小型トラックの制動装置のリコールについて

平成 20年7月17日

リコール届出番号2150

改善箇所説明図

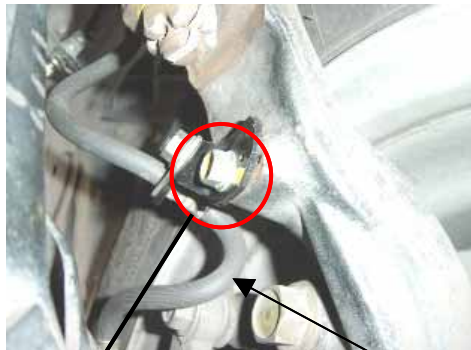
ブレーキホースを固定するブラケットのボルトの締付けトルクが不十分なものがある。そのため、ボルトが緩みブレーキホースブラケットが脱落し、ブレーキホースが損傷しブレーキ液が漏れて制動力が低下するおそれがある。

改善の内容: 全車両、ブラケットのボルトの締付け状態を点検し、緩んでいる場合はボルトを適正トルクで締付ける。ボルトが脱落している場合はホースを交換する。

識別: ブレーキホースブラケットボルトに黒色ペイントを塗布する。
